## Bescheid

über die Änderung und Ergänzung der  
allgemeinen bauaufsichtlichen Zulassung  
vom 27. April 2015

**Z-33.47-1027**

**Wärmedämm-Verbundsystem mit angeklebten Dämmstoffplatten aus expandiertem Polystyrol  
"HECK EPS-Holzbau"**

**Anlage 6a**

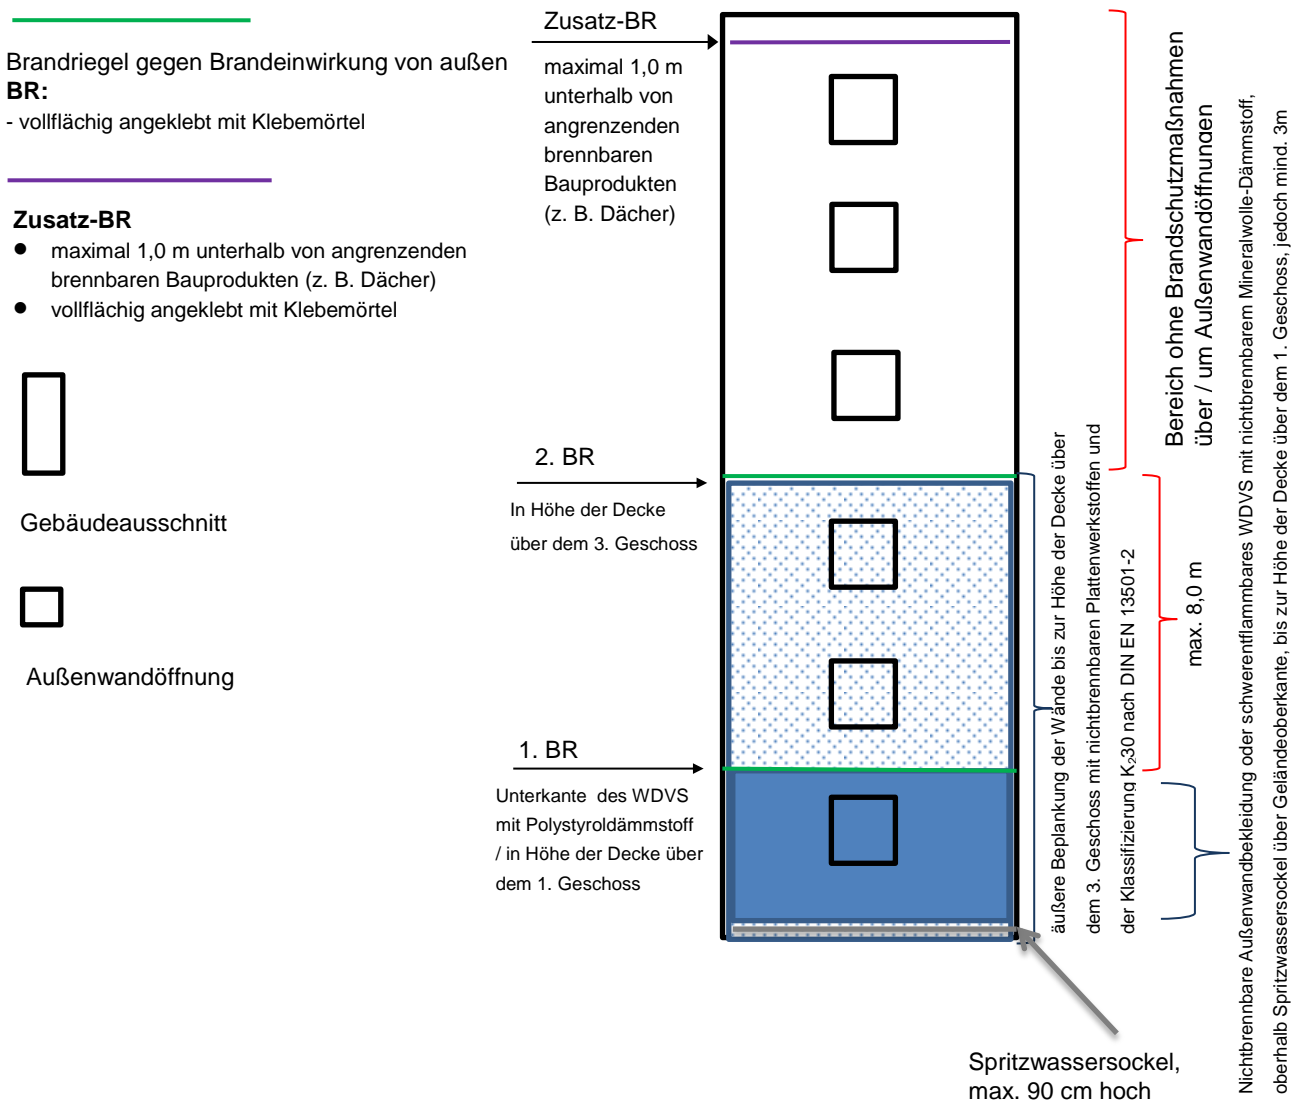
Bei schwerentflammbaren WDVS mit EPS-Dämmplatten müssen folgende Brandschutzmaßnahmen gegen eine Brandeinwirkung von außerhalb des Gebäudes ausgeführt werden (siehe Anlage 6a):

1. äußere Beplankung der Wände bis zur Höhe der Decke des 3. Geschosses über Geländeoberkante oder genutzten angrenzenden horizontalen Gebäudeteilen (z. B. Parkdächer u. a.) mit nichtbrennbaren Plattenwerkstoffen (Baustoffklasse DIN 4102-A oder Klassen A1 bzw. A2-s1, d0 nach DIN EN 13501-1)

2. Ausführung einer nichtbrennbaren Außenwandbekleidung oder eines schwerentflammbaren WDVS mit nichtbrennbaren Mineralwolle-Dämmstoff oberhalb eines maximal 90 cm hohen Spritzwassersockels über Geländeoberkante oder genutzten angrenzende horizontale Gebäudeteilen nach Nr. 1 bis zur Höhe der Decke über dem 1. Geschoss, jedoch auf mindestens 3 m Höhe,

3. ein Brandriegel an der Unterkante des WDVS mit EPS-Dämmstoff,
4. ein Brandriegel in Höhe der Decke des 3. Geschosses über Geländeoberkante oder angrenzenden horizontalen Gebäudeteilen nach Nr. 1, jedoch zu dem darunter angeordneten Brandriegel mit einem Achsabstand von nicht mehr als 8 m. Bei größeren Abständen sind zusätzliche Brandriegel einzubauen.

5. weitere Brandriegel an Übergängen der Außenwand zu horizontalen Flächen (z. B. Durchgänge, -fahrten, Arkaden), soweit diese in dem durch einen Brand von außen beanspruchten Bereich des 1. bis 3. Geschosses liegen.

- Höhe  $\geq 200$  mm,
- nichtbrennbare Mineralwolle-Lamellenstreifen, Baustoffklasse A1 oder A2 nach DIN 4102-1 bzw. Klasse A1 oder A2-s1, d0 nach DIN EN 13501-1, nicht glimmend, aus Steinfasern mit einem Schmelzpunkt von mindestens 1000 °C geprüft nach DIN 4102-17, mit einer Rohdichte zwischen 60 und 100 kg/m<sup>3</sup>,
- mit einem Klebemörtel vollflächig angeklebt

Weiterhin ist ein Brandriegel (wie vorstehend beschrieben) maximal 1,0 m unterhalb von angrenzenden brennbaren Bauprodukten (z. B. am oberen Abschluss des WDVS unterhalb eines Daches) in der Dämmebene des WDVS anzuordnen. Dieser Brandriegel ist ebenfalls mit einem Klebemörtel vollflächig anzukleben.
